门头招牌接口：两个建议改法

左：背面支撑台阶让长招牌贴平；右：摩擦筋让插脚有阻尼，不轻碰滑出。

B. 摩擦筋（插脚截面示意）

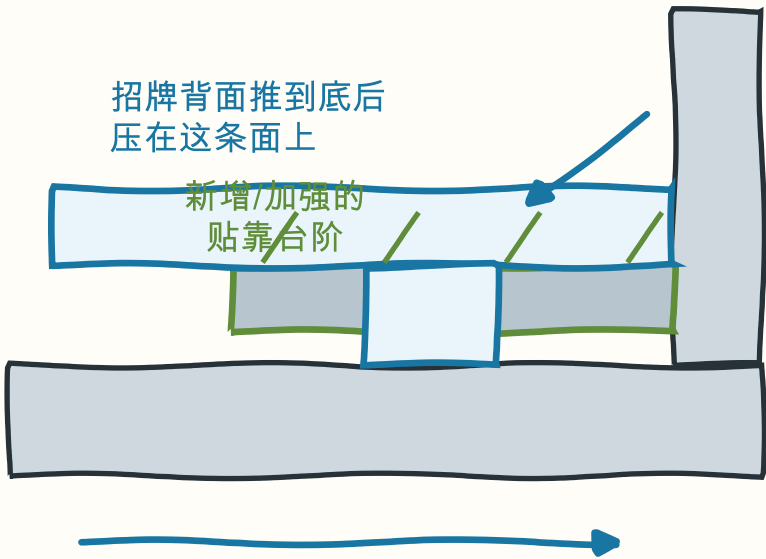
问题：插孔间隙够装配，但长门头轻碰会滑出。

插入时只有局部轻微挤压

作用：增加可控阻尼，解决“太松、轻碰滑出”。
好处：比整孔缩小安全；太紧时可只轻磨凸筋。

推荐组合：0.20 mm 插孔基础间隙 + 背面支撑台阶 + 插脚两侧浅摩擦筋。目标是：能徒手插拔，但轻碰不掉、背面贴平。

A. 背面支撑台阶（侧剖示意）

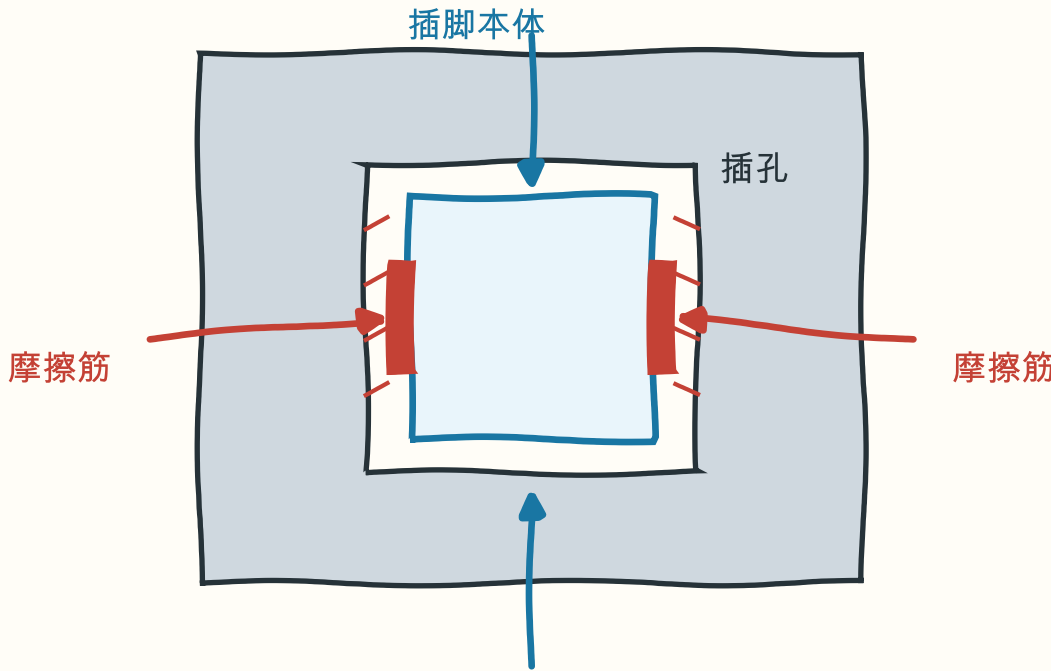
问题：长门头只靠两个插脚，容易前后翘，背面不贴平。

插脚负责定位，不再单独承担“扶正”

作用：让面板有可靠贴靠基准，解决“不贴平、翘、歪”。
注意：它不是锁扣，不能单独解决“太松会滑出”。
